Mission régionale d'autorité environnementale  
ÎLE-DE-FRANCE

**Avis délibéré**  
**sur le projet de renouvellement urbain du quartier**  
**de « La Haie Griselle – La Hêtraie »**  
**Boissy-Saint-Léger et Limeil-Brévannes (94)**

N° 022525/AP/A P  
du 14/10/2026

Figure 2: vue axonométrique vers le projet avec identification des lots (EI3, p18)

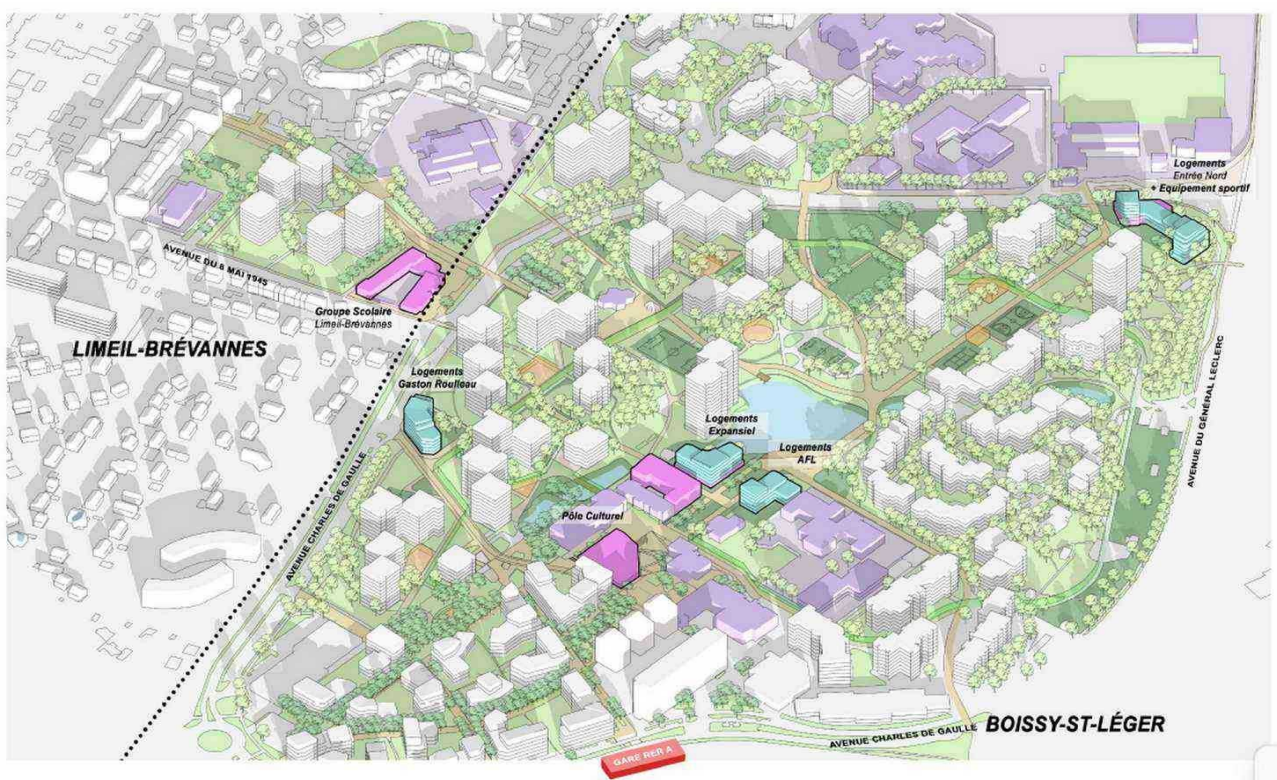
La description du projet est correctement structurée et comporte de nombreuses illustrations. Néanmoins, il manque certaines données quantifiées (surface de plancher et emprise au sol aménagée globales, quantités de matériaux de construction, volumes de déchets, etc.).

Certains plans figurant dans l'étude d'impact ne sont pas légendés et ne nomment pas les aménagements et constructions projetés (plan guide EI3, p17, plan des aménagements EI3, p12, zooms sur les aménagements des abords des lacs EI3, p32 à 42).

**(1) L'Autorité environnementale recommande de préciser la description du projet (caractéristiques quantitatives, date de livraison, plans avec annotations faisant le lien avec la description écrite).**

Figure 9: trafic moyen journalier (véhicules légers et poids lourds) en état futur (avec projet) - EI3, p200

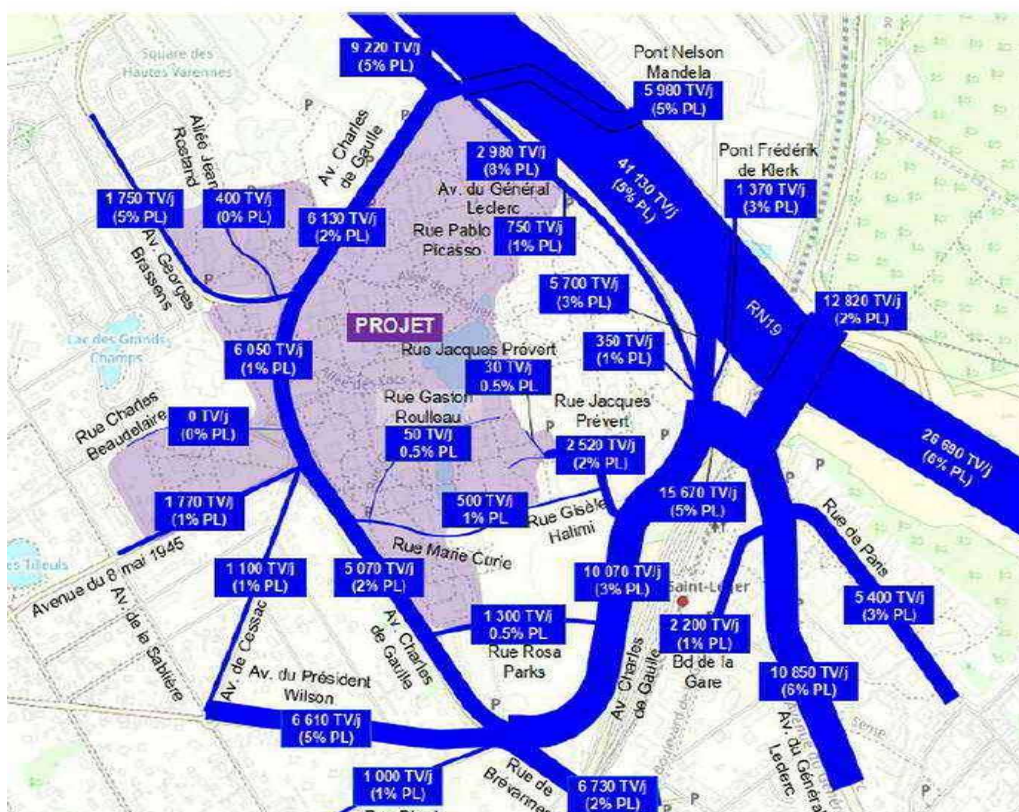
Le trafic routier local devrait augmenter significativement d'ici 10 ans, jusqu'à plus de 55 % d'augmentation sur l'avenue Charles-de-Gaulle (au vu des données du plan EI3, p200). Le projet contribuera très modérément à cette augmentation (EI3, p199), due principalement à l'aménagement de la Zac de la Charmeraie. Selon l'étude d'impact, les conditions de circulation resteront fluides, bien que chargées en direction de la RN19 le matin sur l'avenue Charles de Gaulle au niveau de la gare.

L'étude d'impact ne présente pas de carte de charges de trafic aux heures de pointe, ni de carte de saturation. Les feuilles de calcul des réserves de capacité et des longueurs de files ne sont pas présentées. Il n'est donc pas possible de vérifier les conclusions concernant la fluidité du trafic.

Figure 11: Bruitparif – état initial du bruit des transports sur le site et ses environs - Lden routier, ferroviaire, aérien (2022)

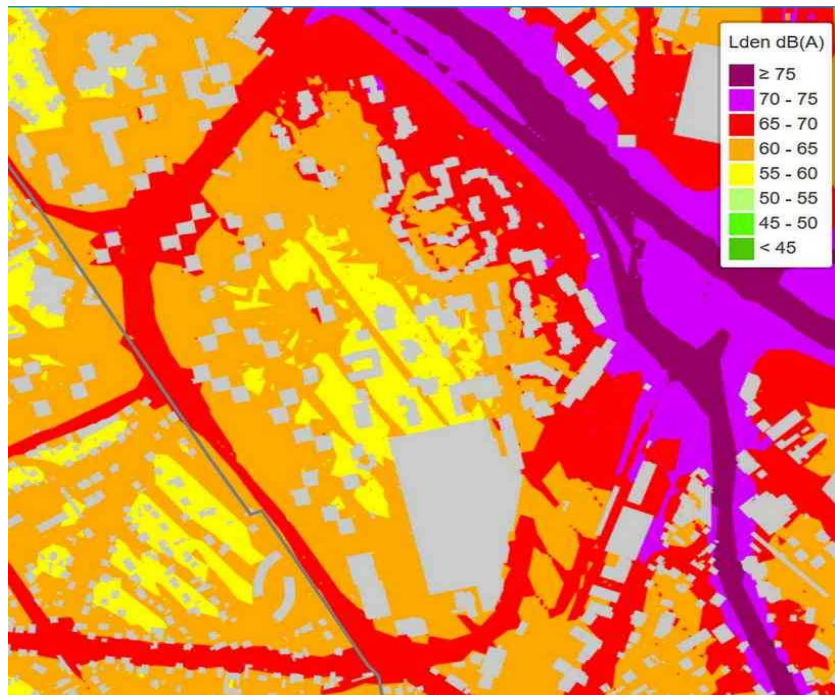
Comparativement, la carte multi-expositions sonore de 2022 de Bruitparif suggère une ambiance plus bruyante que celle mesurée, avec une majorité de façades exposées à plus de 60 dB de Lden, et certains à plus de 65 dB à proximité des voies périphériques.

Cet écart, qui semble trop élevé pour procéder uniquement des indicateurs de bruit utilisé, n'est pas interprété dans l'étude d'impact (qui ne mentionne pas la carte de Bruitparif).

**(11) L'Autorité environnementale recommande de justifier la représentativité temporelle de la campagne de mesures acoustiques, et l'écart entre les résultats et la modélisation de Bruitparif.**

Figure 12: modélisation acoustique en journée du quartier - état projeté (EI3, p233)

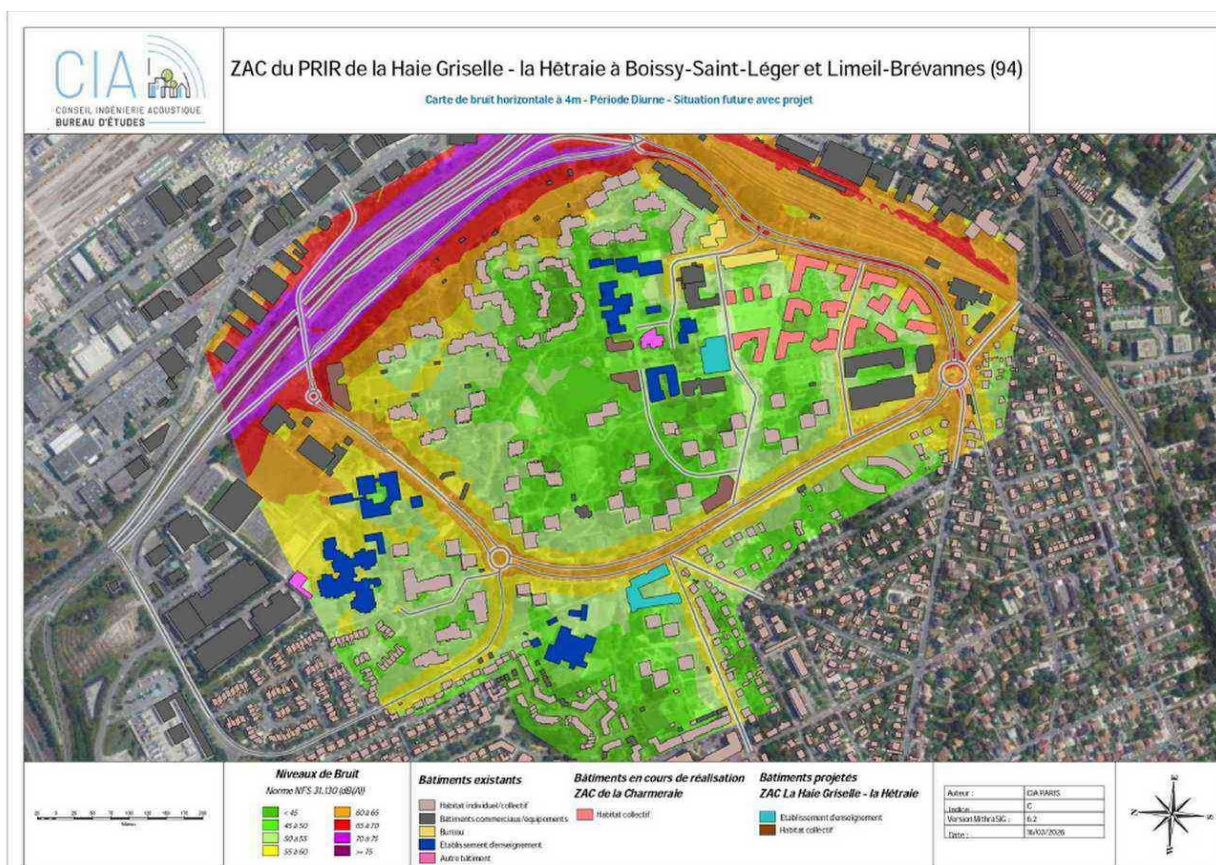
L'horizon prospectif retenu pour l'étude acoustique est 2045, contre 2035 pour l'étude de trafic. Cet écart n'est pas expliqué. Malgré la hausse de trafic routier future aux abords du quartier, le bruit des transports progressera assez peu vers le site à cet horizon. Néanmoins, toutes les façades sur les franges Nord-est du quartier (côté N19) seraient exposées à plus de 60 dB en journée.

Figure 13: site d'implantation du lot N1 (EI3, p71)

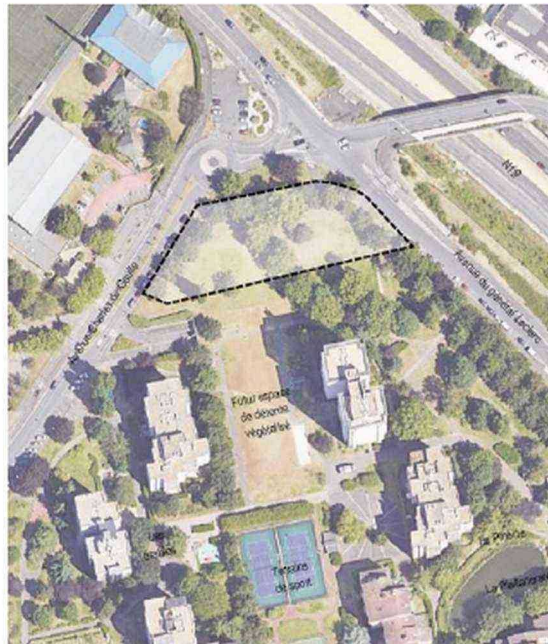
Le principal impact du projet est lié à l'implantation du lot N1 à proximité de la N19. Le lot sera exposé en partie à plus de 65 dB en journée, ce qui est très élevé. L'étude d'impact prévoit des mesures d'isolement acoustique réglementaire, mais ne questionne pas le choix de réaliser des logements sur ce lot, qui par ailleurs n'a pas fait l'objet de mesures de qualité de l'air, conduira à la destruction d'un espace vert arboré, et sera situé dans la zone de risque de la canalisation Grt gaz.

**(12) L'Autorité environnementale recommande de mieux documenter et justifier l'implantation de logements sur le lot N1, au vu de l'exposition cumulée au bruit (plus de 65 dB en journée), à la pollution de l'air (non mesurée au droit du lot) et au risque technologique, et de la destruction d'un espace vert arboré.**
